Nr RPV271.1.3.2018

dot. postępowania o udzielenie zamówienia publicznego w trybie przetargu nieograniczonego pn. „**Odnawialne źródła energii szansą poprawy jakości środowiska naturalnego w Gminie Niegowa**”

Wyjaśnienia treści SIWZ – Nr 1

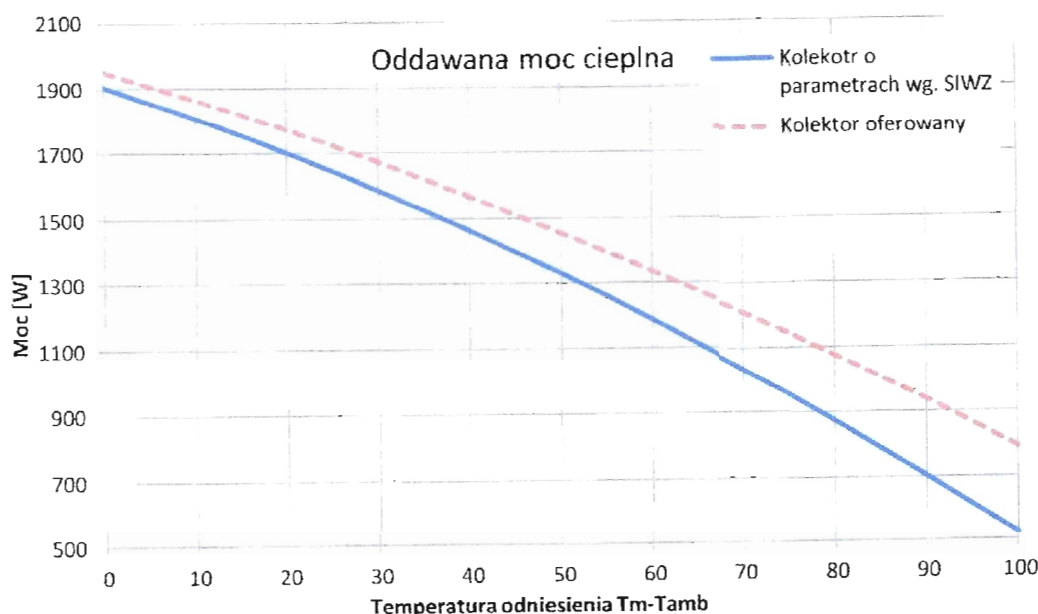
3. W opisie przedmiotu zamówienia Zamawiający podał jako minimalne parametry kolektora słonecznego :

- ☐ powierzchnia czynna / absorbera: nie mniej niż $2,3 \text{ m}^2$,
- ☐ sprawność optyczna do powierzchni czynnej: nie mniej niż 82,5%,
- ☐ współczynnika strat a_1 do powierzchni czynnej: nie więcej niż $4,00 \text{ W}/(\text{m}^2\text{K})$,
- ☐ współczynnika strat a_2 do powierzchni czynnej: nie więcej niż $0,02 \text{ W}/(\text{m}^2\text{K}^2)$.

Na podstawie powyższych parametrów wskazanych przez Zamawiającego, obliczone wartości mocy w poszczególnych punktach różnicy temperatury dT oraz przy natężeniu promieniowania $G = 1000 \text{ W}/\text{m}^2$ wynoszą odpowiednio:

- ☐ $1\,898 \text{ W}$ (dla $dT = 0\text{K}$ i $G = 1000 \text{ W}/\text{m}^2$)
- ☐ $1\,801 \text{ W}$ (dla $dT = 10\text{K}$ i $G = 1000 \text{ W}/\text{m}^2$)
- ☐ $1\,580 \text{ W}$ (dla $dT = 30\text{K}$ i $G = 1000 \text{ W}/\text{m}^2$)
- ☐ $1\,323 \text{ W}$ (dla $dT = 50\text{K}$ i $G = 1000 \text{ W}/\text{m}^2$)
- ☐ $1\,028 \text{ W}$ (dla $dT = 70\text{K}$ i $G = 1000 \text{ W}/\text{m}^2$)

Dla każdego kolektora słonecznego w dostępnych publicznie wynikach badań w ramach certyfikacji Solar Keymark, prezentowane są obliczone moce zawsze dla takich samych charakterystycznych warunków odniesienia, co także dla osób mniej zorientowanych umożliwia proste, jednoznaczne i bezpośrednie porównywanie mocy kolektorów, a w przypadku przedmiotowego postępowania ocenę spełnia wymaganych parametrów minimalnych. Postawienie wymagań co do wydajności kolektora słonecznego wyłącznie w postaci wymaganej mocy minimalnej kolektora, umożliwia Zamawiającemu uzyskanie kolektora o wyższej wydajności cieplnej i osiągnięcie wyższego efektu ekologicznego niż wynika z wymagań opisanych w SIWZ. Jednocześnie zamawiający nie będzie ograniczał konkurencji, poprzez niedopuszczenie do zastosowania produktów o wyższej wydajności, co łatwo robić wprowadzając wiele szczegółowych parametrów, jak jest to zrobione w obecnej specyfikacji, na przykład w postaci współczynników sprawności. Parametry te osobno nie wskazują na wydajność cieplną kolektora słonecznego, a dopiero wyliczona na ich podstawie moc dla różnych warunków pracy pozwala na dokonanie obiektywnego porównania oferowanych kolektorów. Przyjęty opis przedmiotu zamówienia, z obecną treścią w zakresie kolektorów słonecznych narusza zasady konkurencji co jest sprzeczne z

prawidłowym wydatkowaniem środków publicznych, gdyż nie dopuszcza do zastosowania oferowanego przez nas kolektora lepszego, o wyższej wydajności cieplnej w każdych warunkach pracy. Zobrazowane zostało to na poniższym wykresie:

Prosimy o dopuszczenie do zastosowania w zakresie równoważności przyjętych rozwiązań kolektora słonecznego o powierzchni czynnej 2,3m² z dopuszczalną odchyłką +/-1%, pod warunkiem zaoferowania kolektora, którego moc dla różnicy temperatury dT wynoszącej odpowiednio 0K, 10K, 30K, 50K i 70K jest wyższa od mocy kolektora, wymaganej przez Zamawiającego w SIWZ.

Odp. Zapisy PFU nie określają wymaganej min. powierzchni pojedynczego kolektora słonecznego. Wymagana jest wskazana w PFU minimalna łączna powierzchnia czynna kolektorów (powierzchnia apertury) w odpowiednich zestawach solarnych. Zatem możliwe jest zastosowanie pojedynczego kolektora słonecznego o powierzchni czynnej mniejszej lub większej niż 2,3 m² pod warunkiem spełnienia pozostałych wymaganych parametrów wskazanych w PFU, w tym minimalnej łącznej powierzchni czynnej kolektorów (powierzchnia apertury) w odpowiednich zestawach solarnych t.j:

- dla instalacji typu A : co najmniej 4,60 [m²],
- dla instalacji typu B: co najmniej 6,90 [m²],
- dla instalacji typu C: co najmniej 9,20 [m²].
